改善箇所説明図

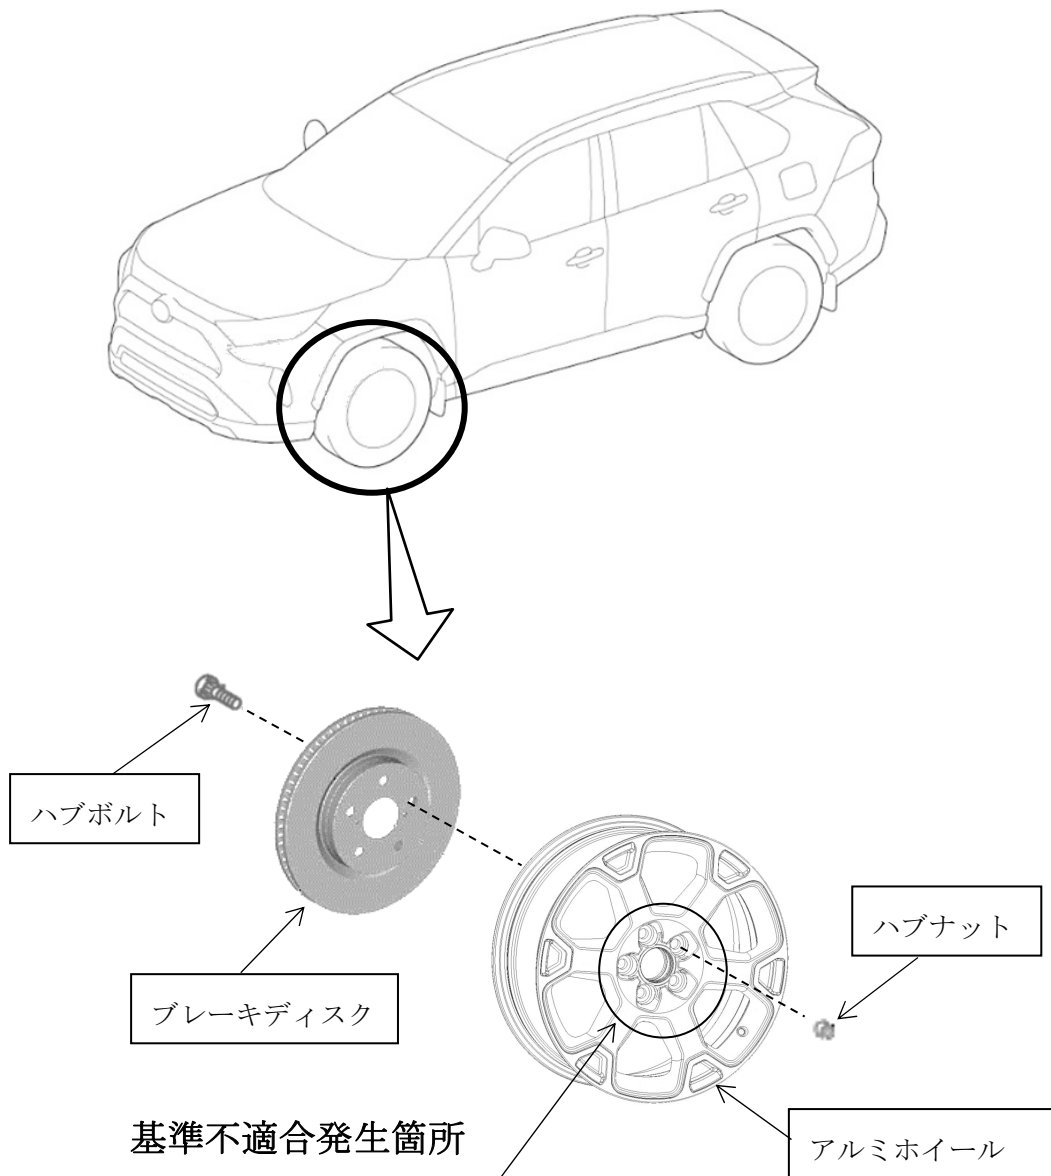
アルミホイール取付部において、ホイールの加工が不適切なため、締付面の寸法が不足してハブナットが底突きし、締結力が不足しているものがある。そのため、そのままの状態で行き続けると、異音が発生し、最悪の場合、タイヤが脱落するおそれがある。

全車両、アルミホイールの製造番号を点検し、該当する場合はホイールの取付部を確認して、寸法が不足しているものは当該ホイールを良品に、ブレーキディスク、ハブボルトおよびハブナットを新品に交換する。

識別：改善済車両には、車台番号の1桁目の上に黄色ペイントを塗布する。
